Formular de evaluare a condițiilor de accesibilitate a clădirilor publice

Categorii	Indicatori	Date colectate
Localitate, raion:	Socii noi (Falesti)	
Adresa, strada, nr.:	-	
Instituția:	BESV nr. 17/15 Căminul Cultural s. Socii Noi	
Tipul instituției:	Instituție culturală	
Latitudinea:	47.534876 ,	
Longitudinea:	27.646901

Fig. V.32.b Rampă de acces paralelă cu intrare în clădire

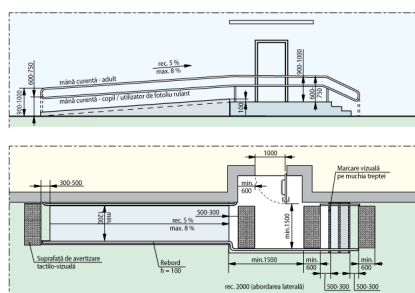
Categorii	Indicatori	Date colectate
	Intrarea în clădire este la nivelul solului:	Nu
	Dacă este folosită o intrare alternativă, există indicatoare care arată direcția către aceasta:	Nu
	La intrare sunt trepte:	Da, 4 trepte , Înălțime totală a treptelor/scărilor (cm)63 cm
	La intrarea în clădire este instalată o platformă de ridicare (verticală sau înclinată):	Nu
	Ușa se deschide în interior sau exterior:	Exterior
	Dimensiunile pragului/spațiului din fața ușii de intrare în clădire:	166 cm x 285 cm
	Înălțimea pragului ușii (de la nivelul solului până la nivelul superior al pragului):	63 cm Standard: Se aplica regula de 1:12
	Dacă există trepte, sunt semnalate treptele cu elemente contrastante și/sau tactile:	Nu Standard: prima și ultima treaptă trebuie semnalate în culori contrastante
	Există rampă de acces:	Nu
	Nu există rampă, dar sunt șine metalice:	Nu
